Ingeniería de Tránsito – CI53G

Taller Auditoría de Seguridad Vial: ECOVIA

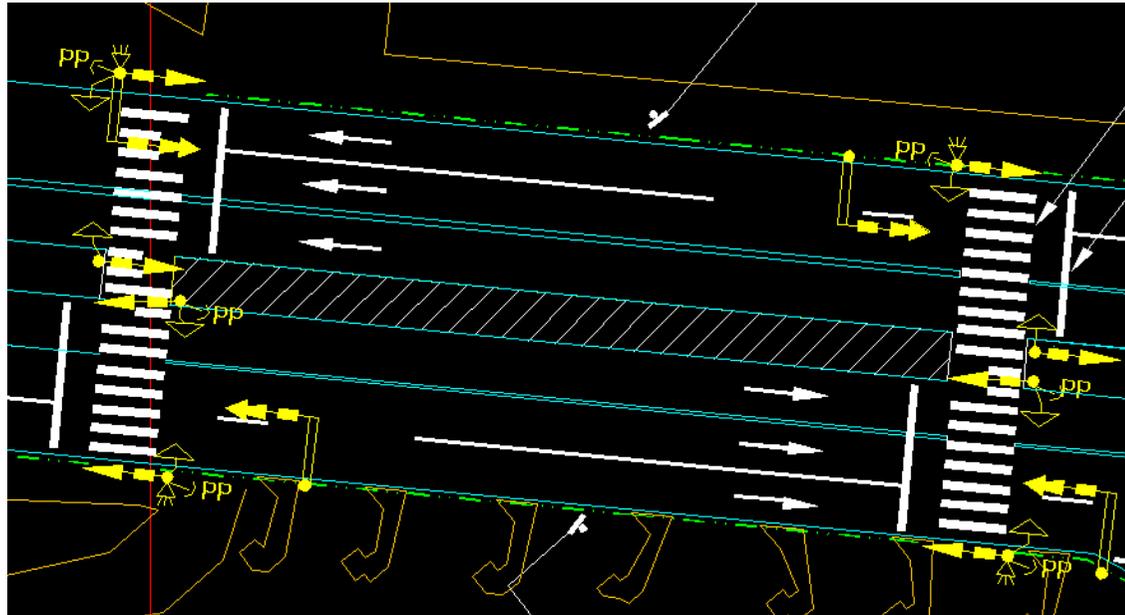
Una vista longitudinal de la ECOVIA permite verificar la existencia de cabezales de semáforos en exceso, generando estados de ansiedad y confusión en los conductores.
